**Informe de Respuesta a Nota Aclaratoria  
DEIA-DEEIA-AC-0196-2012-2021**

**Estudio de Impacto Ambiental Categoría II**

**Planta de Producción de Aluminio Secundario**

**YUPU International Industry Corp.**

Figura 1. Cámara de inspección cercana a la bodega

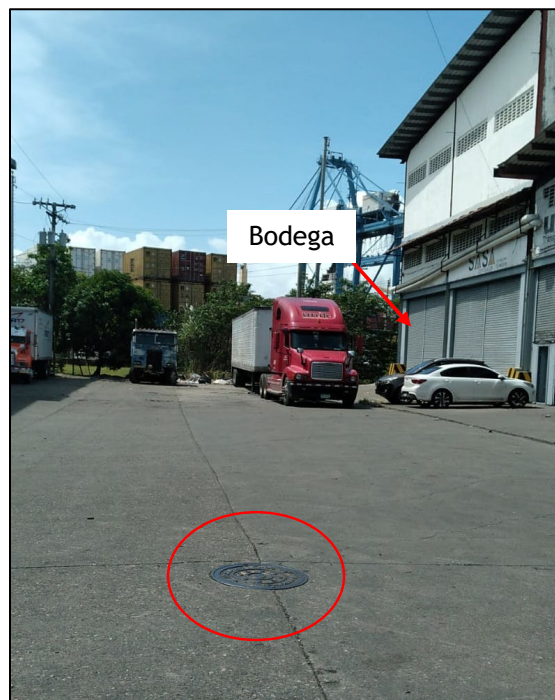
- Indicar si la PTAR recibirá las aguas domésticas e industriales de la planta.
- Aportar Coordenadas UTM, con Datum de referencia, del punto de conexión donde se conectará al alcantarillado.

- La PTAR recibirá ambas aguas residuales, domésticas e industriales. Las aguas domésticas se refieren al agua producto de las necesidades básicas de los trabajadores, proveniente de los baños; y el agua industrial se refiere al agua del proceso de enfriamiento del aire, las cuales sufrirán únicamente un cambio en su temperatura y serán tratadas para cumplir con la normativa de vertidos.
- Cabe recalcar que la bodega ya se encuentra conectada a la red de alcantarillados de la Zona Libre, ya que es una bodega que ha sido utilizada previamente para otros fines. La coordenada del punto de interconexión donde se descargarán las aguas residuales de la bodega en la red de la Zona Libre es:

Coordenadas UTM WGS-84	
X	Y
623017	1034372

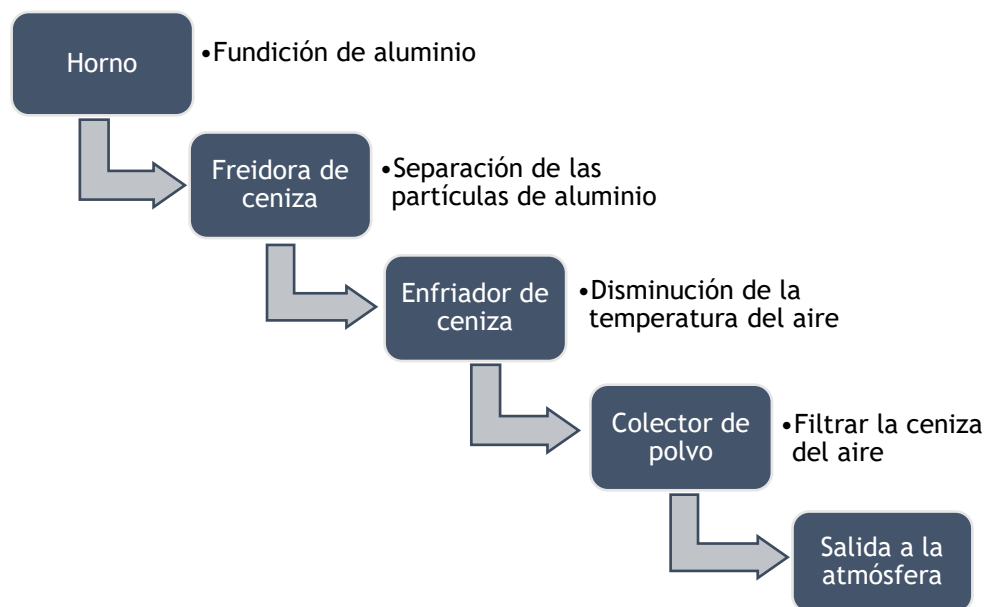
a) Presentar de forma detallada como se manejarán las emisiones en la planta toda vez que la misma estará instalada en un área cerrada.

El proceso de fusión del aluminio generará emisiones compuestas principalmente por ceniza. Como parte del proceso, todo el aire y la ceniza que emita el horno pasará por un sistema de tratamiento que incluye una freidora de ceniza, enfriador de ceniza y colector de polvo.

La freidora de cenizas utilizará fuerza centrífuga para decantar las partículas de aluminio residual que queden en la ceniza, y que podrán ser reutilizadas en el proceso de fundición. Luego, el aire será transportado a través del enfriador de cenizas, el cual utilizará un recipiente de agua a temperatura ambiente para absorber el calor del aire hasta 25°C por ciclo. Cabe recalcar que el agua no tendrá contacto con el aire, solo tendrán contacto las superficies del barril y el recipiente de agua. Posteriormente, el aire pasará al colector de polvo que estará compuesto de 180 bolsas de filtro que atraparán la ceniza, depositándola en el fondo del colector. El aire filtrado será liberado fuera de la bodega a través de un ducto que será instalado desde el colector y conectado a una abertura en la pared lateral de la bodega. En la figura a continuación, se muestra la salida del colector a la cual se conectará dicho ducto.
